Présentation au comité d'étude des demandes de démolition  
11 septembre 2018

**Demande de certificat d'autorisation de démolition**  
4542-48, rue Saint-Denis

Autoriser la démolition d'un immeuble au 4542-48, rue Saint-Denis, afin de construire un projet de remplacement conforme à la réglementation en vigueur, selon la demande 3001147712.

Mezzanine & toiture

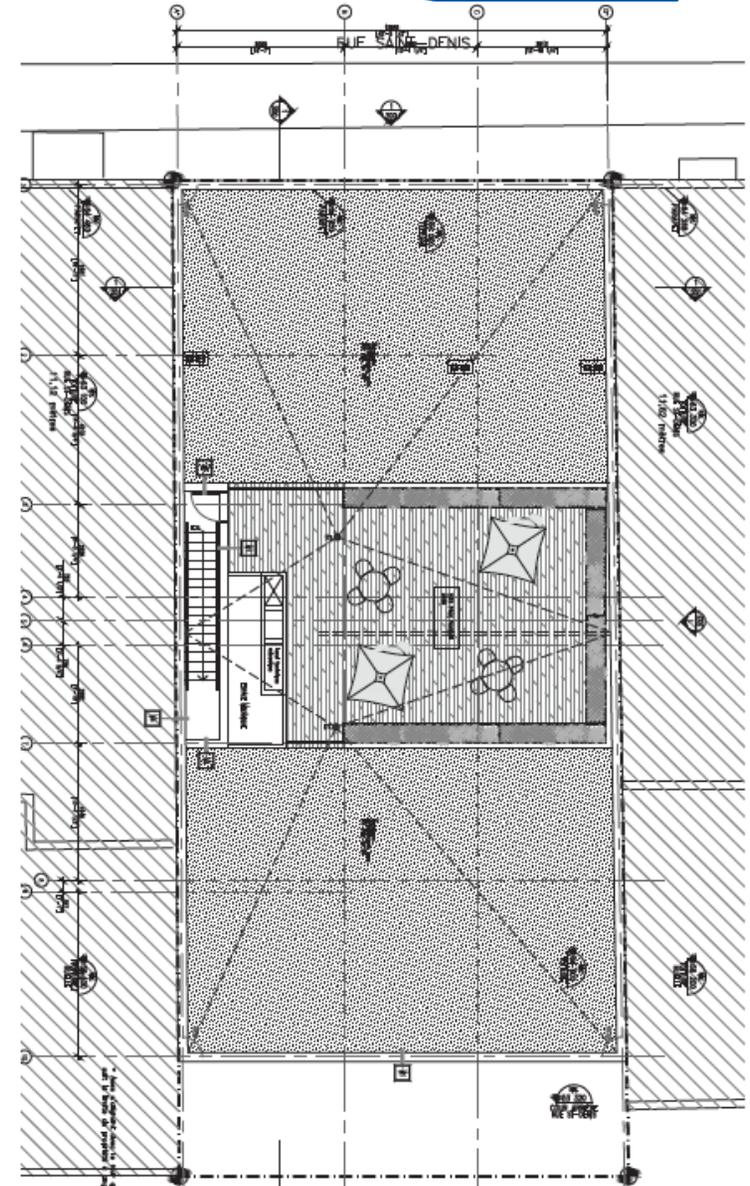
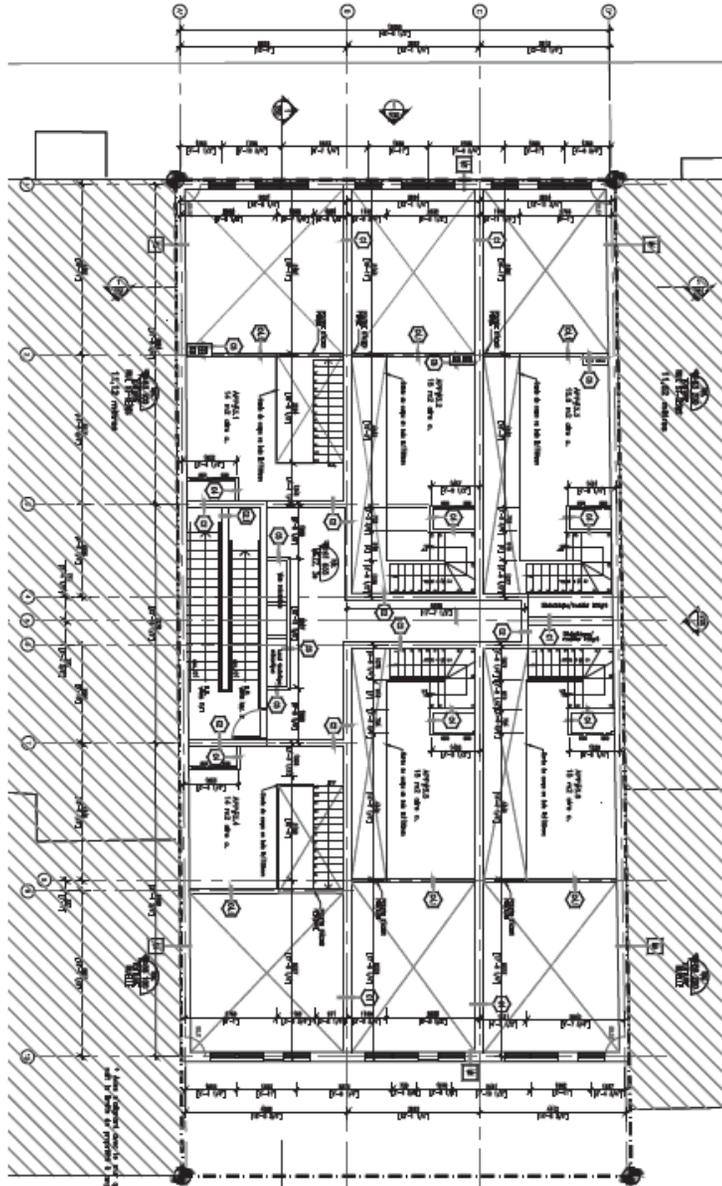
- Localiser les entrées et sorties d'air en toiture pour le 3e étage, de même que les appareils mécaniques.
- Au toit, prévoir une sortie d'eau protégée du gel pour les bacs de végétaux permanents.

Élevations Saint-Denis

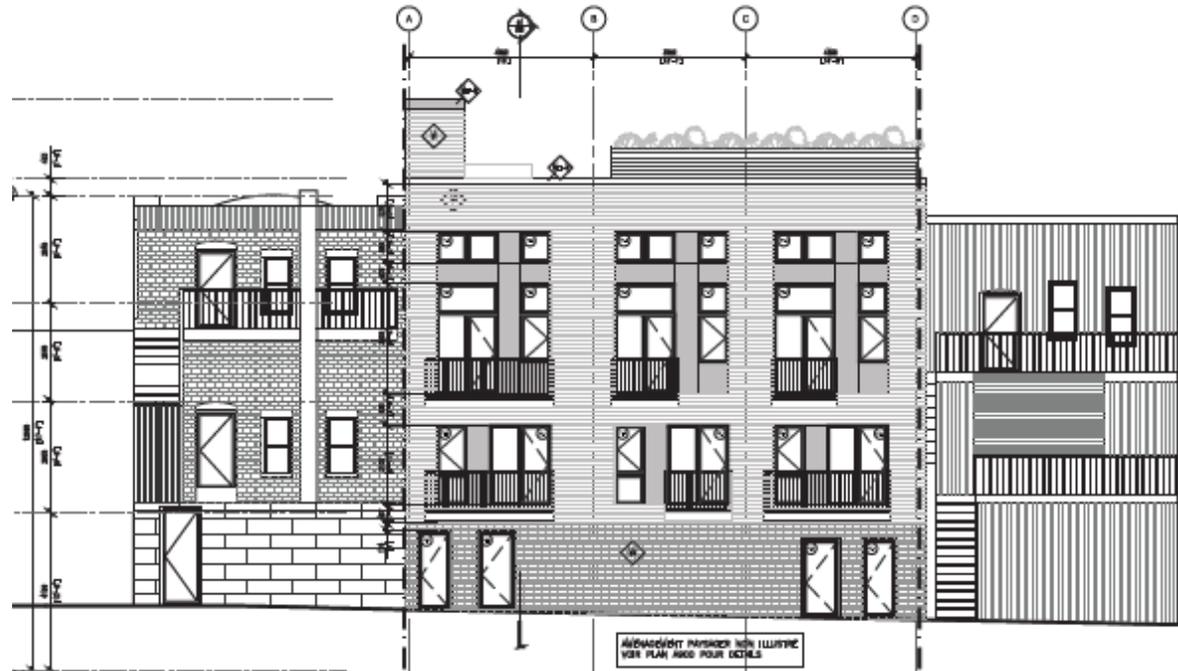
Si le bandeau de fenêtres avec ses percements à la hauteur du parapet est inhabituel, il peut contribuer à la dynamique de la fenestration sur rue.

- Renforcer la composition tripartite qui se dégage de l'ensemble.
- Raffiner le détail de l'entablement et sa transition avec les étages.
- Le type d'appareillage de brique ne semble pas assez fort pour être perceptible au 2<sup>e</sup> et 3<sup>e</sup> étages.

- Prévoir l'étude de la façade par un acousticien, afin de répondre aux articles 151.3. du règlement d'urbanisme.
- Le mur arrière doit être revêtu de brique d'argile, étant donné l'abondance de ce revêtement dans le secteur et l'objectif du Fascicule no 1.

- Fournir la maquette graphique de la note épigraphique à installer en façade de l'immeuble avec les noms du propriétaire et de l'agence d'architecture. Matériau inaltérable à proposer.
